Oggetto: CONTROREPLICA ALLE RISPOSTE FORNITE DA SNAM ALLE OSSERVAZIONI SULLE OTTIMIZZAZIONI PROGETTUALI DEL RIGASSIFICATORE DI RAVENNA

SNAM FSRU ITALIA	COMMESSA NQ/R22178	-
	LOCALITA' RAVENNA	REL-VDO-E-110	
	PROGETTO FSRU Ravenna e collegamento alla Rete Nazionale Gasdotti	Fg. 1 di 10	Rev. 0

Risposte del Proponente alle Osservazioni da parte del pubblico

RELAZIONE ILLUSTRATIVA DELLE OTTIMIZZAZIONI DI TRACCIATO

**PG-TP-D-35281 del 06/07/2022
corografia alla quale è
SUBORDINATO il nulla-osta Mise**

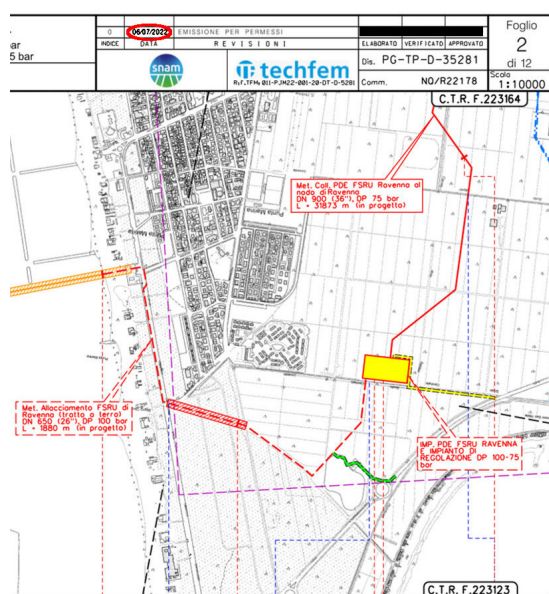
- il documento al quale Snam rimanda (allegato) è proprio il nulla osta rilasciato dal MISE che è **subordinato** all'osservanza della **condizione: tutte le opere siano realizzate in conformità** a quanto contenuto ... nella Corografia n° **PG-TP-D-35281** "Tracciato di progetto – tratto a terra" del **06/07/2022** (all. 25)

- in tale corografia, tavole 2 e 3, è mostrata una ben determinata posizione dell'impianto "PDE FSRU Ravenna e impianto di regolazione DP 100-75 bar" (poi abbreviato in PDE-WOBBE);

- si noti che il documento che illustra la modifica è datato 09/09/2022 ed è stato protocollato in data **12.09.2022**, quindi è antecedente alla data di rilascio del nulla-osta MISE e proprio il fatto che il nulla-osta **richiami la documentazione integrativa e tenga conto anche delle integrazioni progettuali intervenute durante l'iter approvativo** non fa che dimostrare che se il Ministero avesse voluto approvare tale nuova posizione l'avrebbe fatto e **NON** avrebbe subordinato il nulla-osta di propria competenza alla **corografia del 06/07/2022**

- la replica di Snam, quindi, risulta **contraddittoria** e **illogica** ove a giustificazione della mancanza di nulla-osta porta un documento che prova esattamente tale mancanza.

**PG-VPE-D-35260 del 08/09/2022
modifica approvata dal Comune di
Ravenna in fase di realizzazione**

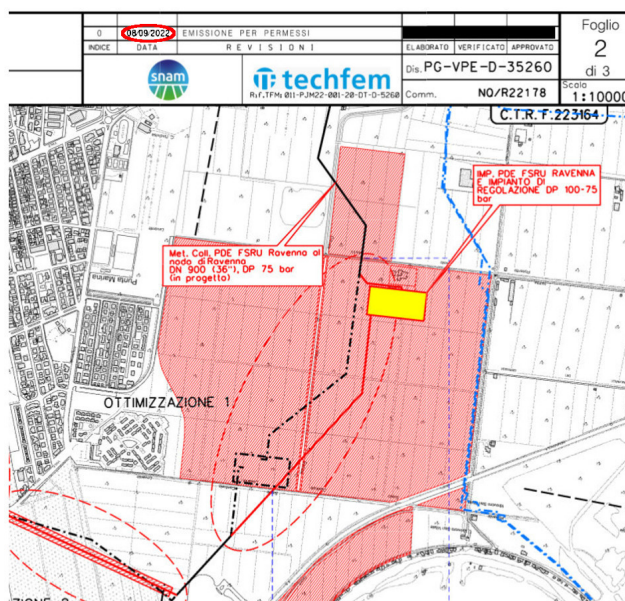
- l'impianto, **però**, a seguito di modifica richiesta e approvata dal Comune di Ravenna, **sta sorgendo in posizione diversa** come definita dai documenti CG_12_09_2022_0000047 (allegato) e relativo allegato 2 contenente PG-VPE-D-35260 del **08/09/2022** (allegato)
